## 公聴会に関する資料

## 知多都市計画ごみ処理場(一般廃棄物処理施設)「知多南部広域環境センター整備事業に係る環境影響評価準備書」に対する意見(3月3日公聴会用 公述原稿)

表 2-4-1(4) 中心周波数別調査結果(平日)(No.4)

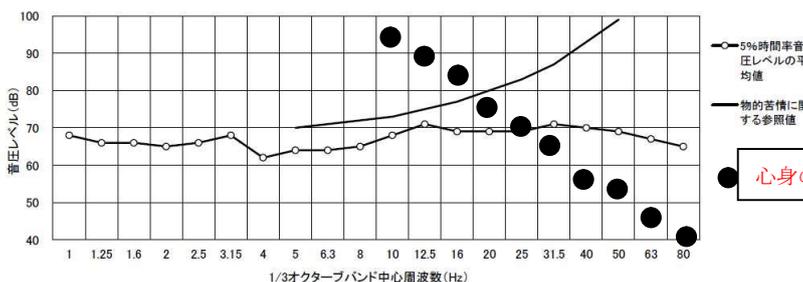
\* 低周波音の調査の評価で「物的苦情に関する参照値」と「心身に係る苦情に関する参照値」を混同している。表8.2-9G 特性等価音圧レベルの注2)で“表中の値は「心身に係る苦情に関する参照値」を示している”のは“「物的苦情に関する参照値」”の間違いである。資料2のp316～p319も同様に間違っている。

この意見は準備書に紹介もせず、まして、見解も示していない。明らかな間違いを指摘したのだから、素直に意見を紹介したうえで、修正すべきである。

「低周波音問題対応の手引き書」（環境省、平成16年6月）では、どちらも1/3オクターブバンド音圧レベルを参照値とも比較し“参照値以上であれば低周波音による苦情の可能性が考えられる。”とされているが、“G特性等価音圧レベルは…「心身に係る苦情に関する参照値」の92dBを下回っていた。また、1/3オクターブバンド周波数別の音圧レベルの調査結果は、全ての周波数帯において「物的苦情に関する参照値」を下回っていた。”と心身に係る苦情は、G特性等価音圧レベルのみで1/3オクターブバンド周波数別に比較していない。

手引きに従い、心身に係る苦情を1/3オクターブバンド周波数別で比較すると、31.5Hz、40Hz、50Hz、63Hz、80Hzでは“心身に係る苦情の可能性が考えられる。”このことを明記すべきである。

なお、G特性等価音圧レベルは最大がN0.4の81dB（平日、休日とも）となっており、p520の82dBではない、また、資料2では平日82dB、休日83dBと食い違っている。
